Autorità di Bacino Interregionale del Fiume Tronto

**DECRETO DEL SEGRETARIO GENERALE
DELL' AUTORITY DI BACINO INTERREGIONALE DEL FIUME TRONTO
N. 25 del 13.10.2011**

OGGETTO: Piano stralcio di bacino per l' Assetto Idrogeologico del Fiume Tronto (PAI) - Deliberazione del Consiglio regionale dell'Abruzzo n° 121/4 del 07.11.2008 - Istanza ai sensi dell'Art. 17 N.T.A. (Modifica alle aree) – COMUNE DI COLONNELLA (TE) : RICLASSIFICAZIONE PARZIALE DELL'INDICE DI RISCHIO DI UN'AREA IN DISSESTO GRAVITATIVO (CODICE N. 618) UBICATA IN CONTRADA S. GIOVANNI DEL COMUNE DI COLONNELLA (TE) - ACCOGLIMENTO.

Allegato A al Decreto del Segretario Generale n. 25 del 13.10.2011

Carta del Dissesto e delle aree esondabili: tavola 10/17 (Sez. 327110)

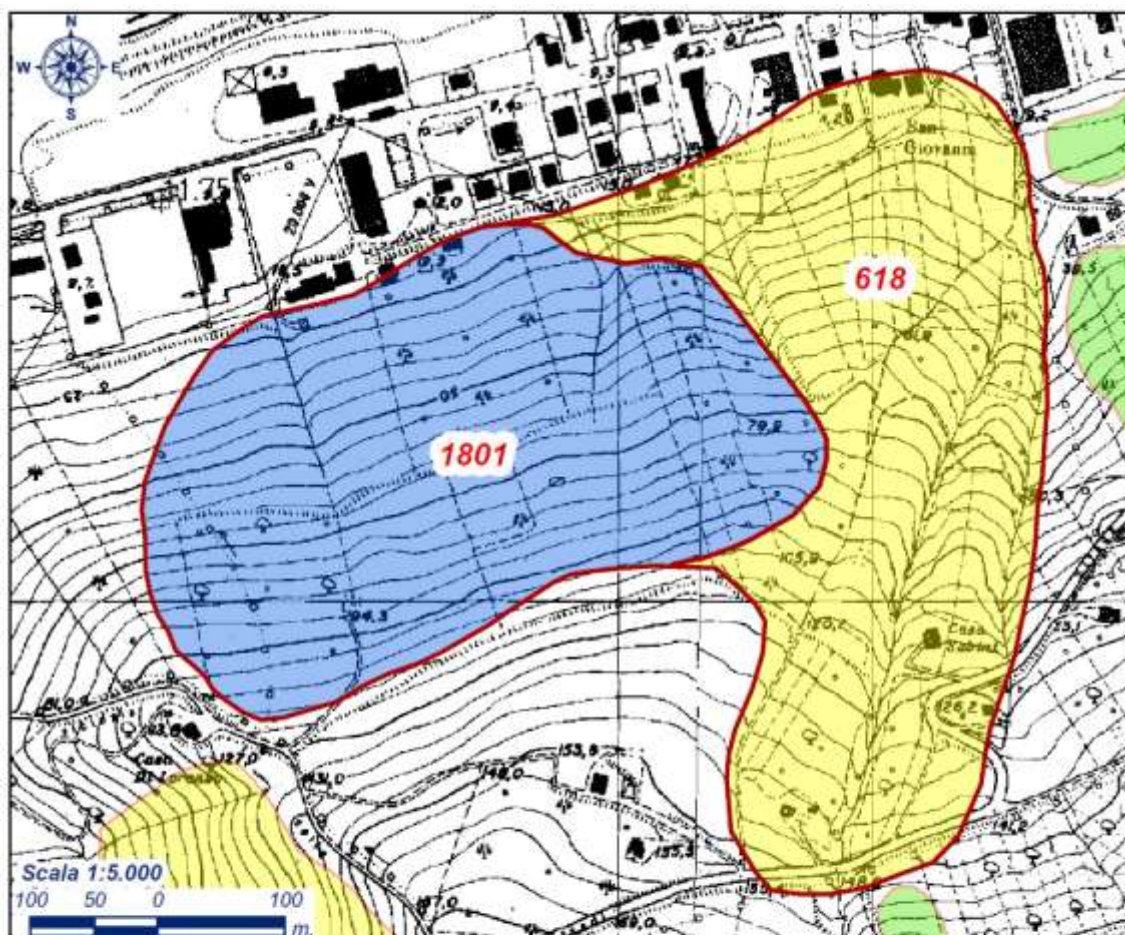
2. DI SUDDIVIDERE l'originario perimetro, riclassificando parte del dissesto con livello di pericolosità **H3** ed indice di rischio **R3** (nuovo codice **n. 1801**) e mantenendo inalterati per la restante parte il codice (**n. 618**) e gli attributi di pericolosità e rischio (**H3-R2**), come da cartografia allegata al presente decreto quale sua parte integrante e sostanziale (**All. A**).

Art. 17 delle Norme Tecniche di Attuazione del PAI - Comune di Colonnella (TE) : Suddivisione, con parziale riclassificazione dell'indice di rischio (da R2 a R3), di un'area in dissesto gravitativo - già identificata con il codice n. 618 (H3-R2) - ubicata in Contrada San Giovanni del Comune di Colonnella.

CODICE	TIPOLOGIA	PERIC.	RISCHIO	REGIONE	PROVINCIA	COMUNE	ANNOTAZIONI
618	Colamento	H3	R2	Abruzzo	Teramo	Colonnella	Area con codice e attributi invariati a seguito della riclassificazione parziale
1801	Colamento	H3	R3	Abruzzo	Teramo	Colonnella	Area con nuovo codice (ex 618) e attributi modificati a seguito della riclassificazione
